使用済燃料貯蔵施設に関する
設計及び工事の計画の軽微な変更の届出

使用済燃料貯蔵施設における電気設備

令和 3 年 8 月 20 日付け原規規発第 2108202 号にて認可された設計及び工事の計画において、電源車の設計仕様に関する記載の変更及び関連箇所の変更並びに記載の適正化が必要な箇所が認められたため、添付 1 のとおり変更を行った。

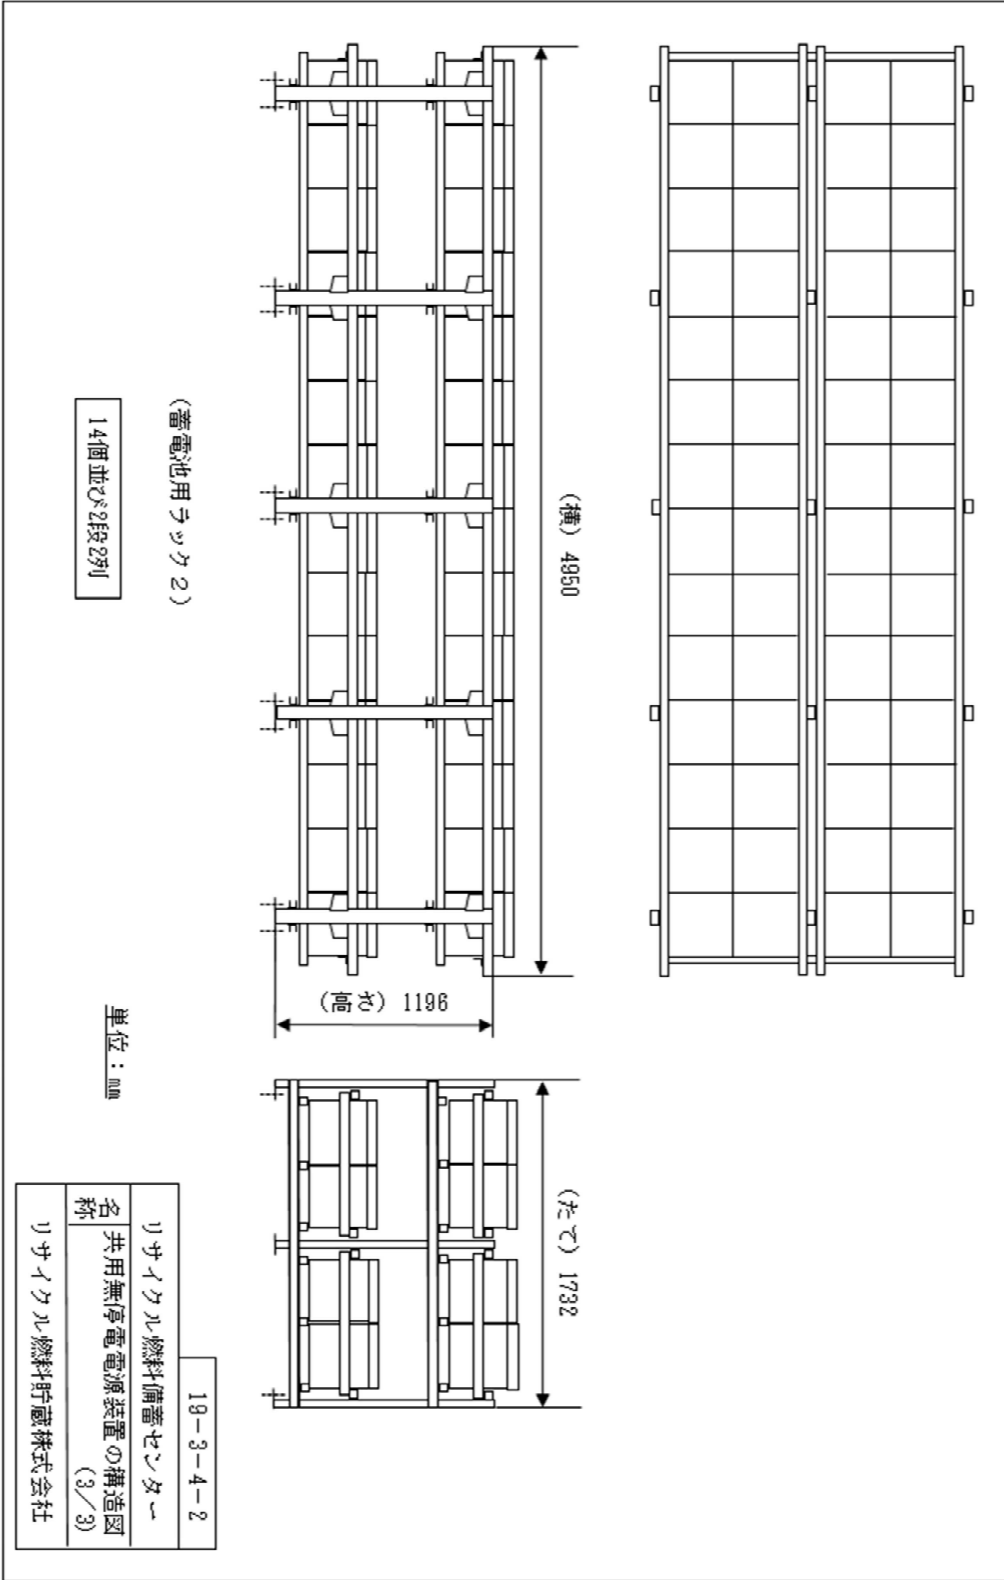
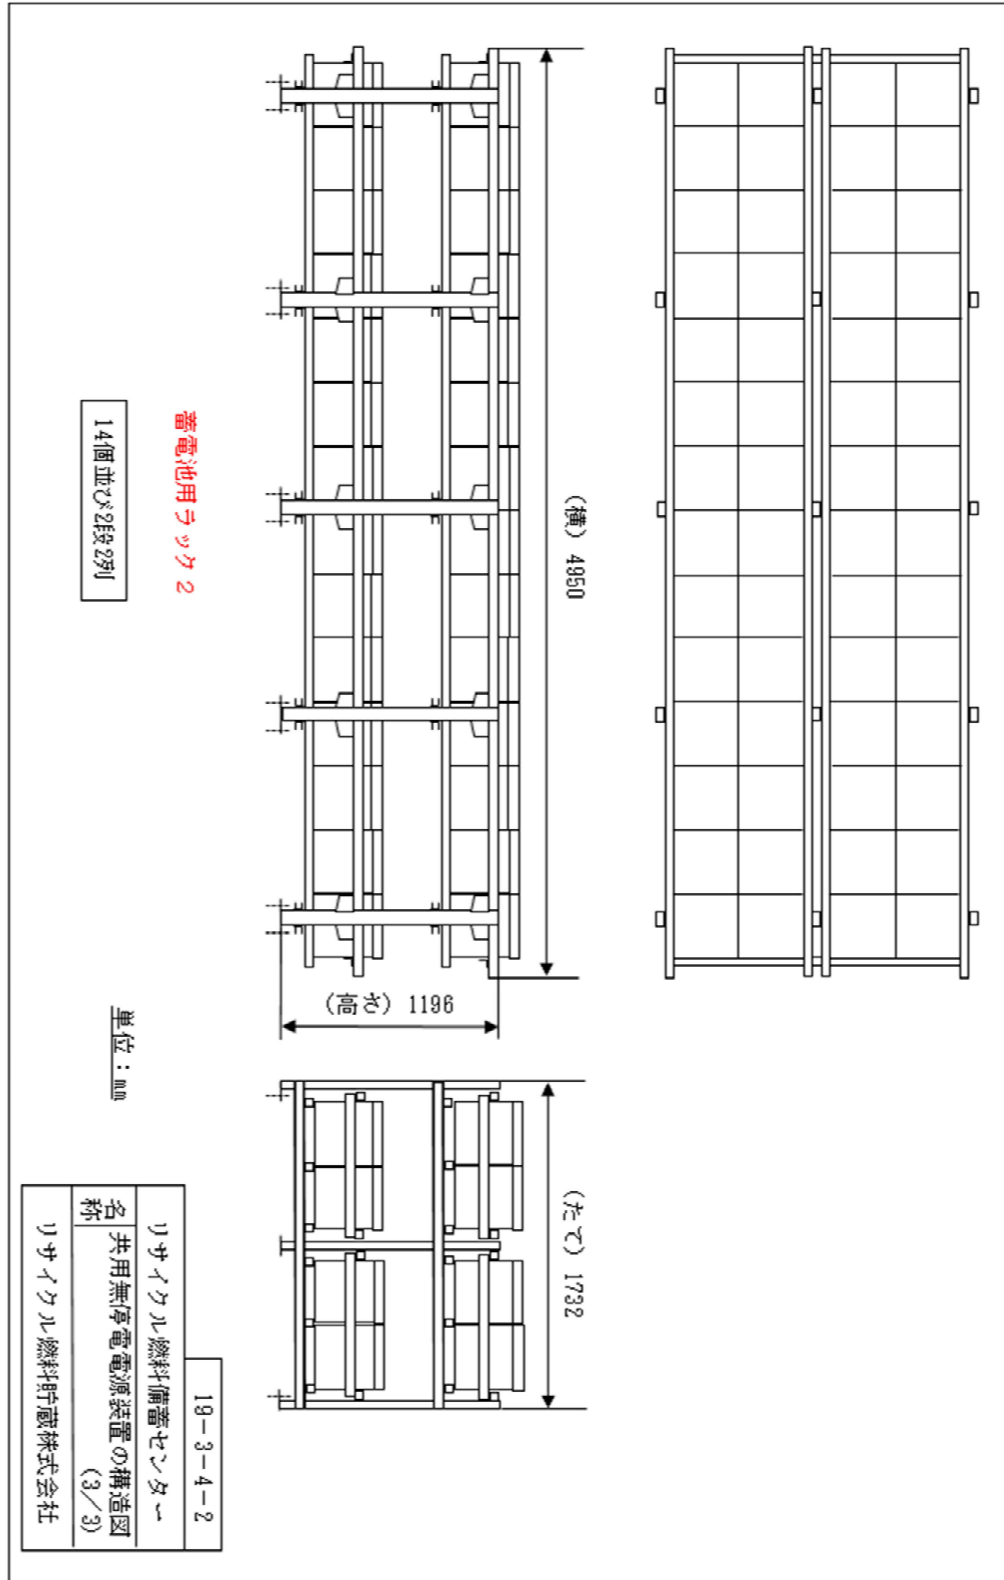
変更前 (原規規発第 2108202 号にて認可)	変更後	変更理由																
<p>添付 19-3-4-1 無停電電源装置の構造図(2/2)</p> <p>単位: mm</p> <table border="1" data-bbox="311 1428 504 1774"> <tr> <td>19-3-4-1</td> </tr> <tr> <td>リサイクル燃料備蓄センター</td> </tr> <tr> <td>無停電電源装置の構造図 (2/2)</td> </tr> <tr> <td>リサイクル燃料貯蔵株式会社</td> </tr> </table>	19-3-4-1	リサイクル燃料備蓄センター	無停電電源装置の構造図 (2/2)	リサイクル燃料貯蔵株式会社	<p>添付 19-3-4-1 無停電電源装置の構造図(2/2)</p> <p>単位: mm</p> <table border="1" data-bbox="1439 378 1543 861"> <tr> <td>①</td> <td>名称</td> </tr> <tr> <td>①</td> <td>銘板の記載</td> </tr> <tr> <td>①</td> <td>無停電電源装置</td> </tr> <tr> <td>①</td> <td>無停電電源装置 (蓄電池盤)</td> </tr> </table> <table border="1" data-bbox="1439 1428 1632 1774"> <tr> <td>19-3-4-1</td> </tr> <tr> <td>リサイクル燃料備蓄センター</td> </tr> <tr> <td>無停電電源装置の構造図 (2/2)</td> </tr> <tr> <td>リサイクル燃料貯蔵株式会社</td> </tr> </table>	①	名称	①	銘板の記載	①	無停電電源装置	①	無停電電源装置 (蓄電池盤)	19-3-4-1	リサイクル燃料備蓄センター	無停電電源装置の構造図 (2/2)	リサイクル燃料貯蔵株式会社	<p>電気設備の名称と設備の銘板の関係を明確化。</p>

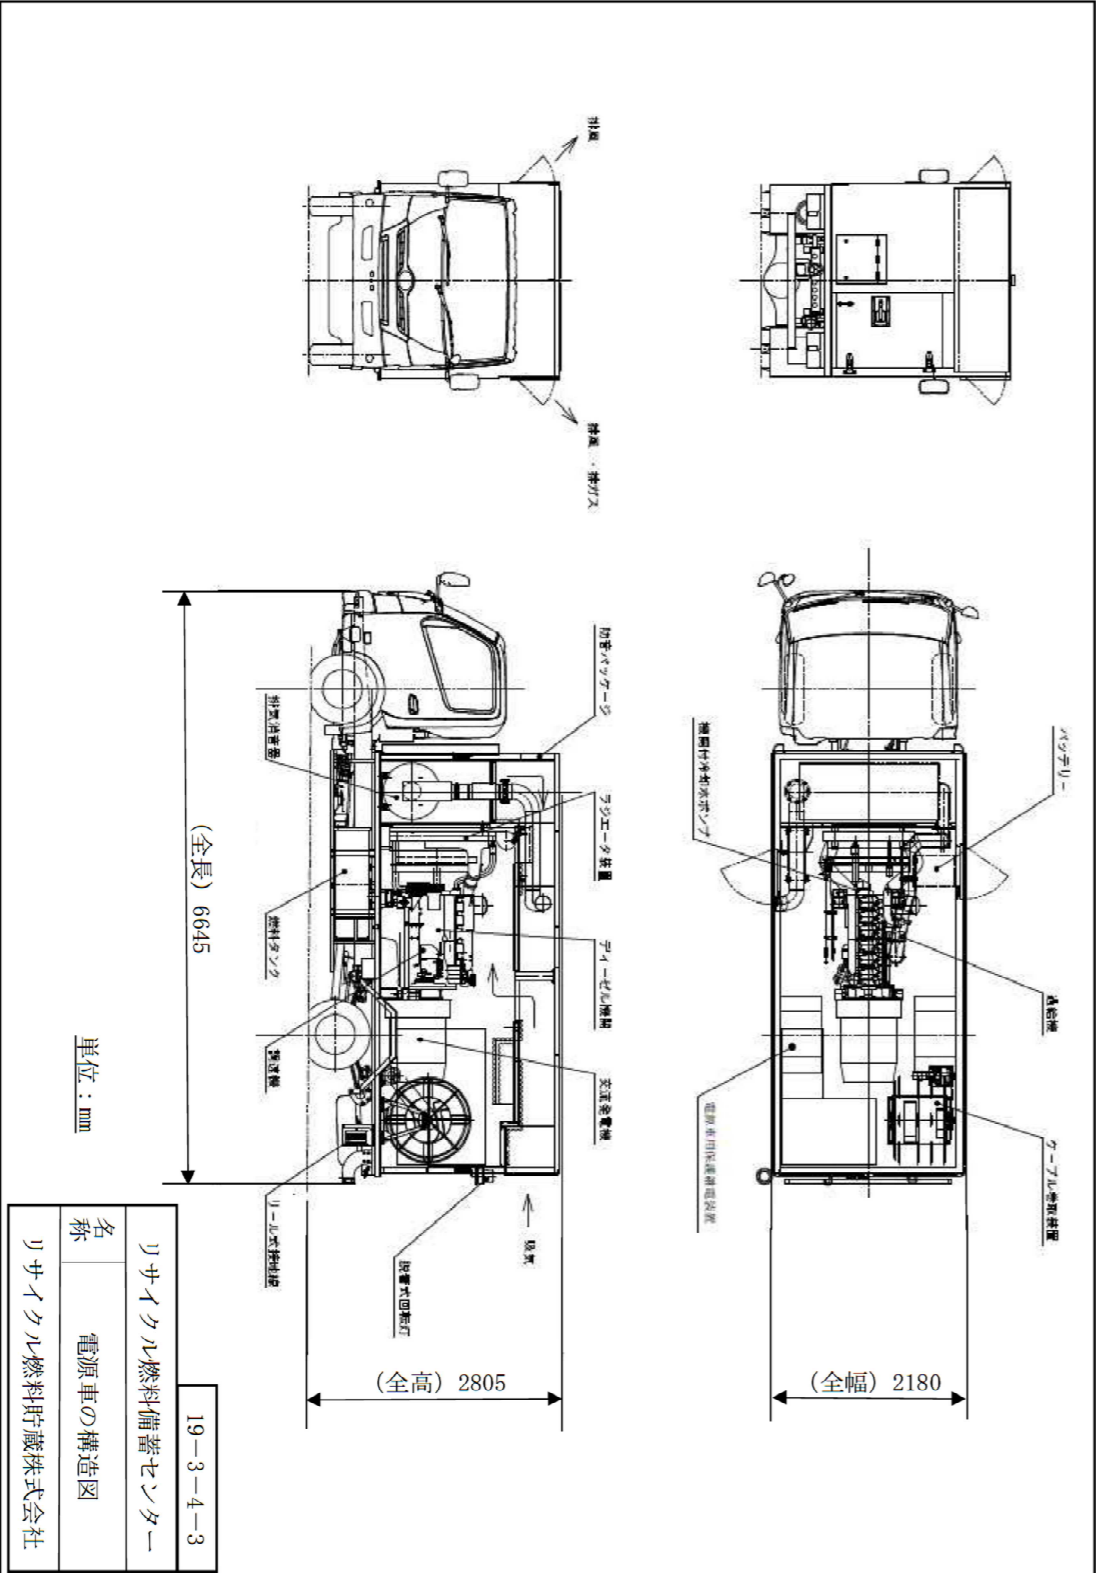
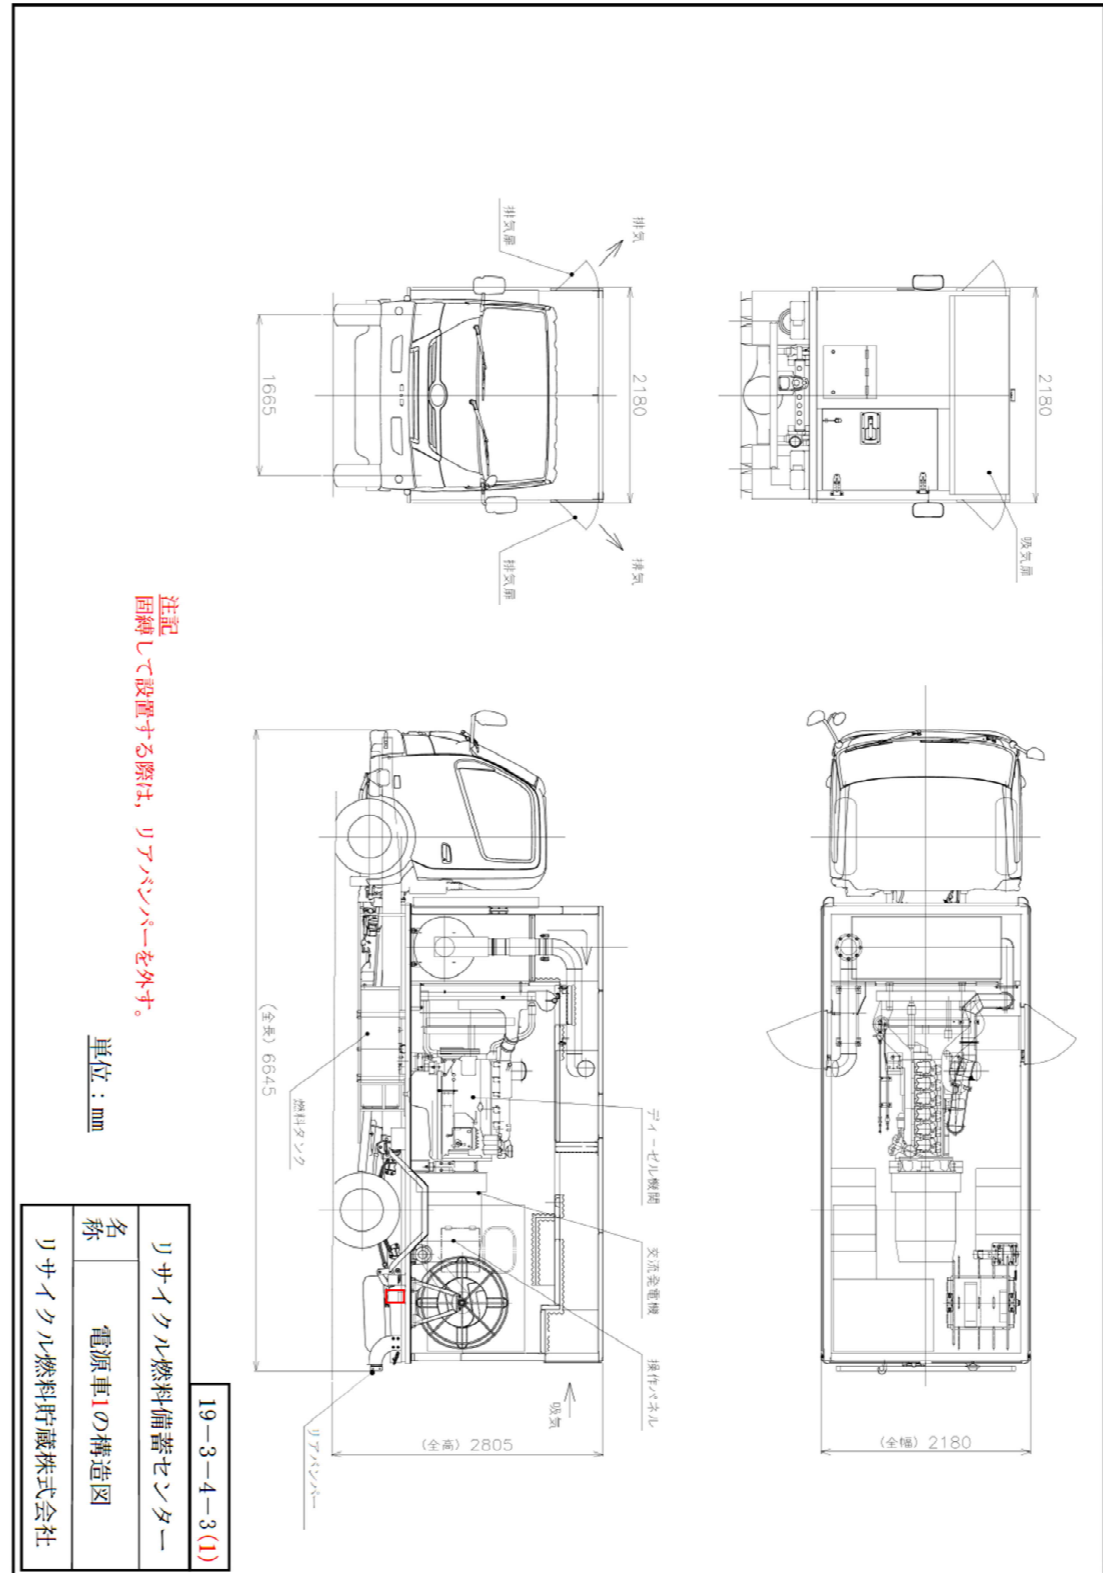
変更前 (原規規発第 2108202 号にて認可)	変更後	変更理由																											
<p>添付 19-3-4-2 共用無停電電源装置の構造図(1/3)</p> <p>単位: mm</p> <table border="1"> <tr> <td>名称</td> <td>リサイクル燃料備蓄センター</td> </tr> <tr> <td>名称</td> <td>共用無停電電源装置の構造図 (1/3)</td> </tr> <tr> <td>名称</td> <td>リサイクル燃料貯蔵株式会社</td> </tr> </table>	名称	リサイクル燃料備蓄センター	名称	共用無停電電源装置の構造図 (1/3)	名称	リサイクル燃料貯蔵株式会社	<p>添付 19-3-4-2 共用無停電電源装置の構造図(1/3)</p> <p>単位: mm</p> <table border="1"> <tr> <td>名称</td> <td>共用無停電電源装置</td> <td>銘板の記載</td> </tr> <tr> <td>名称</td> <td>共用無停電電源装置</td> <td>充電器盤</td> </tr> <tr> <td>名称</td> <td>共用無停電電源装置</td> <td>共用無停電電源装置 (インバータ盤)</td> </tr> <tr> <td>名称</td> <td>共用無停電電源装置</td> <td>共用無停電電源装置 (バイパス入力盤)</td> </tr> <tr> <td>名称</td> <td>共用無停電電源装置</td> <td>共用無停電電源装置 (出力盤)</td> </tr> </table> <table border="1"> <tr> <td>名称</td> <td>リサイクル燃料備蓄センター</td> </tr> <tr> <td>名称</td> <td>共用無停電電源装置の構造図 (1/3)</td> </tr> <tr> <td>名称</td> <td>リサイクル燃料貯蔵株式会社</td> </tr> </table>	名称	共用無停電電源装置	銘板の記載	名称	共用無停電電源装置	充電器盤	名称	共用無停電電源装置	共用無停電電源装置 (インバータ盤)	名称	共用無停電電源装置	共用無停電電源装置 (バイパス入力盤)	名称	共用無停電電源装置	共用無停電電源装置 (出力盤)	名称	リサイクル燃料備蓄センター	名称	共用無停電電源装置の構造図 (1/3)	名称	リサイクル燃料貯蔵株式会社	<p>電気設備の名称と設備の銘板の関係を明確化。</p>

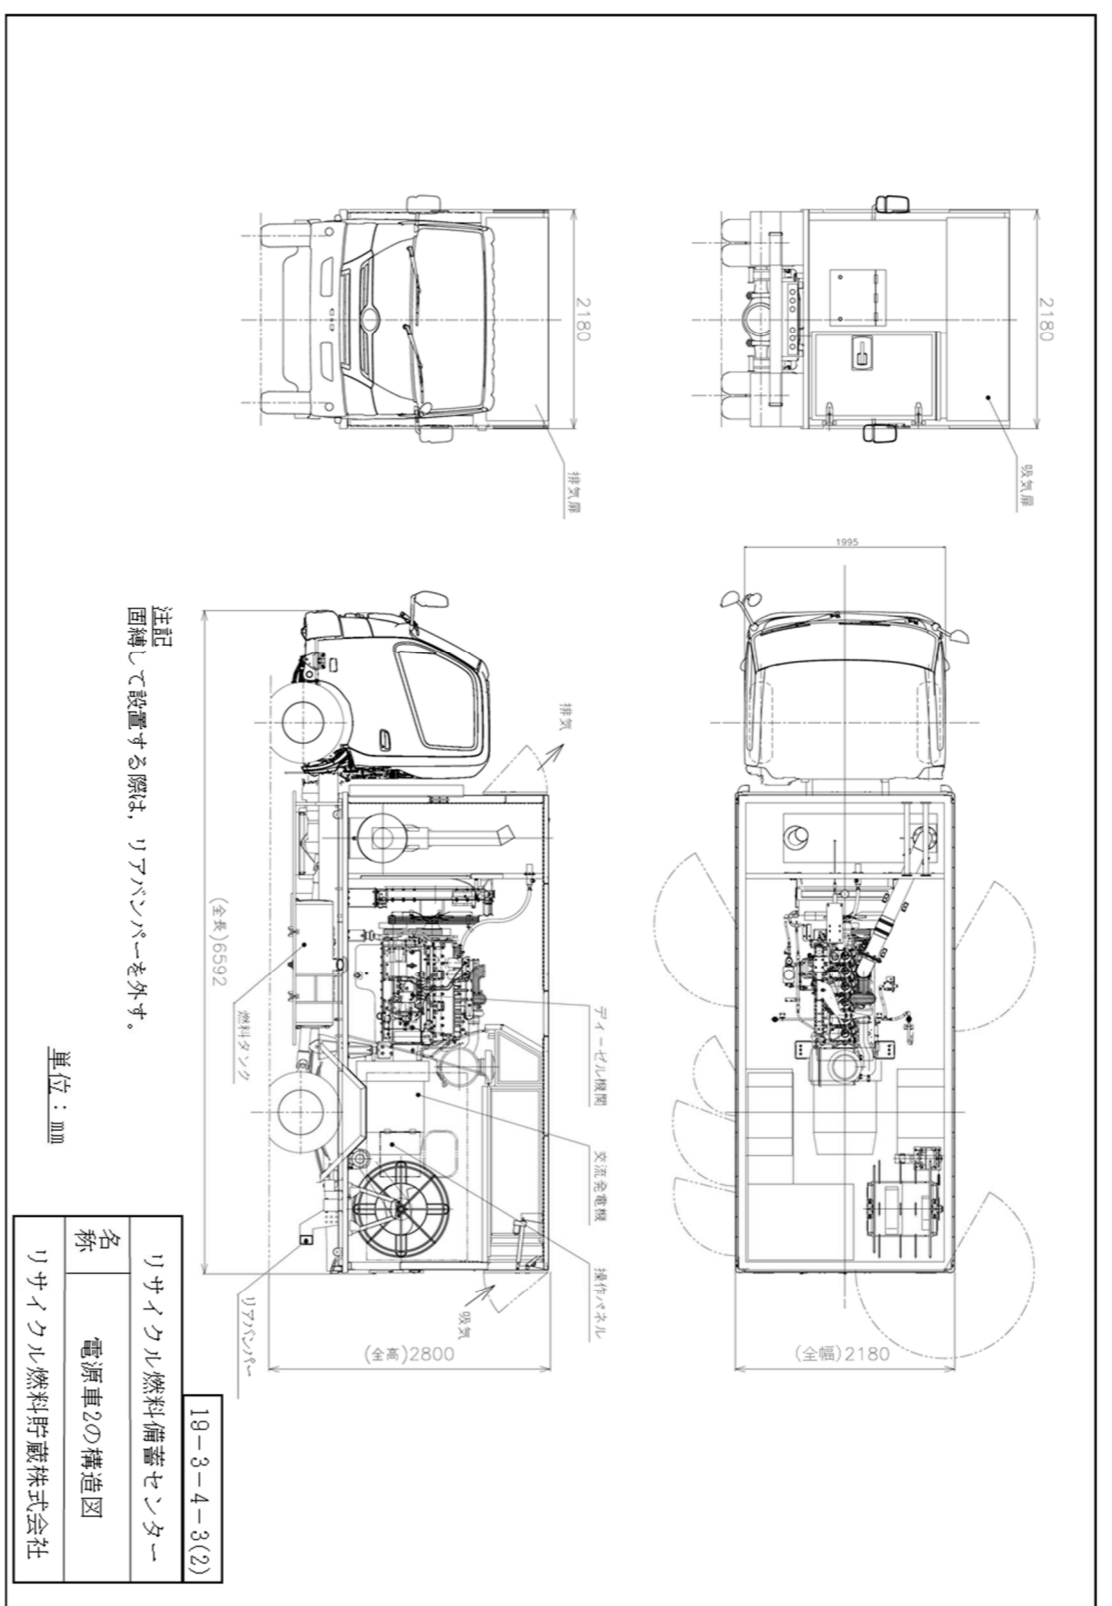
変更前 (原規規発第 2108202 号にて認可)	変更後	変更理由								
<p>添付 19-3-4-3 電源車の構造図</p>  <p>単位：mm</p> <table border="1" data-bbox="267 1449 460 1795"> <tr> <td>19-3-4-3</td> </tr> <tr> <td>リサイクル燃料備蓄センター</td> </tr> <tr> <td>電源車の構造図</td> </tr> <tr> <td>リサイクル燃料貯蔵株式会社</td> </tr> </table>	19-3-4-3	リサイクル燃料備蓄センター	電源車の構造図	リサイクル燃料貯蔵株式会社	<p>添付 19-3-4-3(1) 電源車 1 の構造図</p>  <p>注記 固縛して設置する際は、リアバンパーを外す。</p> <p>単位：mm</p> <table border="1" data-bbox="1380 1449 1573 1795"> <tr> <td>19-3-4-3(1)</td> </tr> <tr> <td>リサイクル燃料備蓄センター</td> </tr> <tr> <td>電源車1の構造図</td> </tr> <tr> <td>リサイクル燃料貯蔵株式会社</td> </tr> </table>	19-3-4-3(1)	リサイクル燃料備蓄センター	電源車1の構造図	リサイクル燃料貯蔵株式会社	<p>既設電源車を電源車 1 に変更。</p> <p>要目表, 説明資料に記載していない名称の削除。</p> <p>固縛して設置する際の状態を注記で記載。</p> <p>リール式接地線を、プラグインのコネクタタイプに変更し、リールを撤去。</p>
19-3-4-3										
リサイクル燃料備蓄センター										
電源車の構造図										
リサイクル燃料貯蔵株式会社										
19-3-4-3(1)										
リサイクル燃料備蓄センター										
電源車1の構造図										
リサイクル燃料貯蔵株式会社
